OFICIO N° D000094-2023-MIDAGRI-SERFOR-DGGSPFFS

Asunto : Opinión técnica sobre el Plan de Abandono Parcial (PAP).

INF TEC N° D000118-2023-MIDAGRI-SERFOR-DGGSPFFS-GA

Asunto : Opinión técnica sobre el "Plan de Abandono Parcial del
Dieselducto Malvinas-San Martín 3, Lote 88", presentado por la
empresa Pluspetrol Perú Corporation S.A.

Figura 01 Ubicación de dieselducto y líneas de conducción de gas

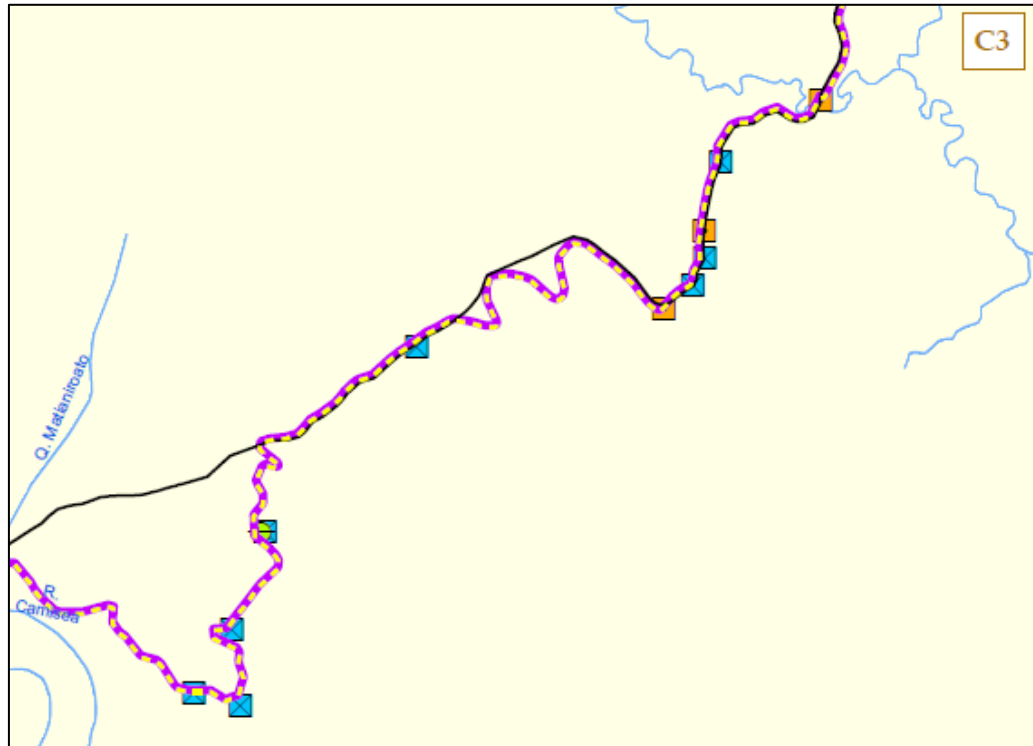
- 2.2.2. En el ítem 3.2 *Uso futuro de la áreas de Plan de Abandono Parcial*, el Titular indica que *Considerando que el derecho de vía donde está actualmente instalado el dieselducto, corresponde al mismo derecho de vía de las líneas de conducción de gas proveniente de las locaciones San Martín 1 y San Martín 3, actualmente en operación, el uso futuro del área seguirá siendo industrial*, sin embargo, se verifica en el Mapa de ubicación de componentes a abandonar que los derechos de vía no coinciden en su totalidad como podemos ver en la Figura 01. Por lo que, el Titular deberá considerar como componente a abandonar el derecho de vía del

dieselducto que no coincida con el derecho de vía de las líneas de conducción de gas y cuantificar el área que será abandonada.

Figura 02 Puntos de acopio sobre cobertura boscosa

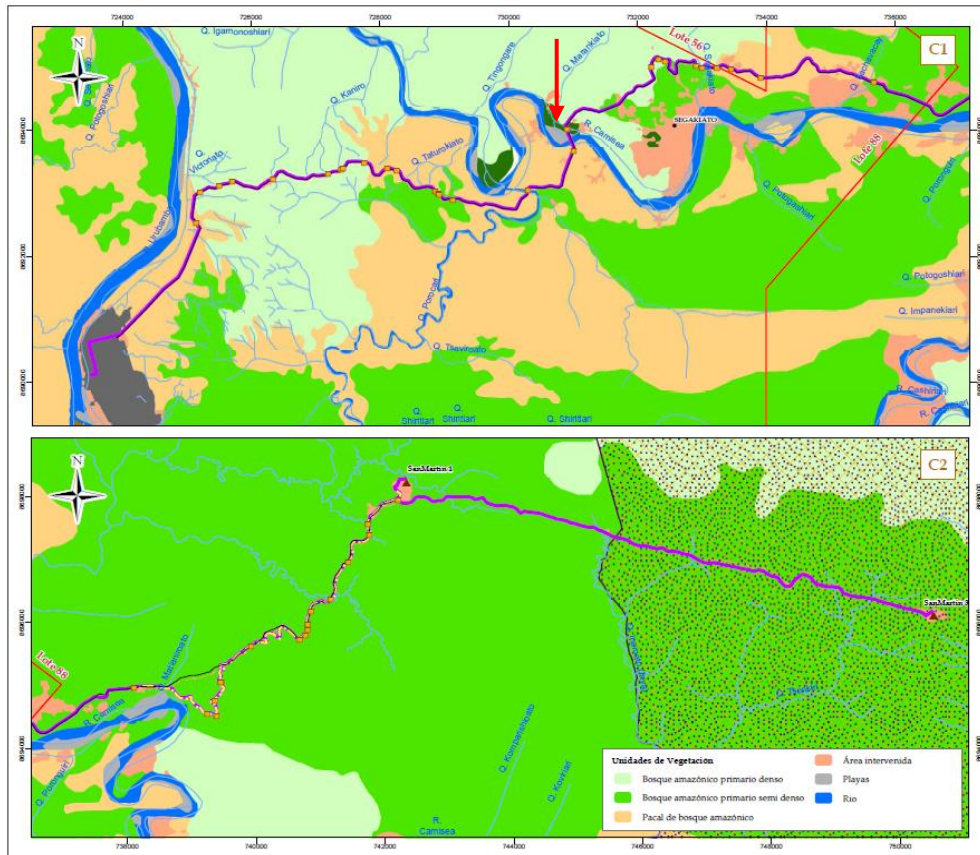
En este mismo ítem, el Titular usa el termino Drop Zone de manera confusa en dos acápite i) *Helipuertos y Drop Zone* y ii) *Puntos de apoyo Logístico*. Asimismo, se ha verificado, como se ve en la Figura 02, que algunos puntos de acopio se ubican en áreas con cobertura boscosa por lo que se estima que los 2500 m² a utilizar afectaran este tipo de cobertura, aunque el Titular solo describe retiro de vegetación herbácea. Al respecto, el Titular deberá:

- a) Describir Drop Zones y Puntos de acopio de manera separada indicando el área estimada de afectación para cada caso.
- b) Describir la actividad de retiro de cobertura boscosa para los puntos de acopio, así como para cualquier otro componente que la incluya y considerarla en la evaluación de impactos.
- c) Deberá comprometerse a tramitar la autorización de desbosque ante el SERFOR, considerando lo indicado en el anexo 1, requisito 5 del Decreto Supremo N° 018-2015-MINAGRI; en caso corresponda.
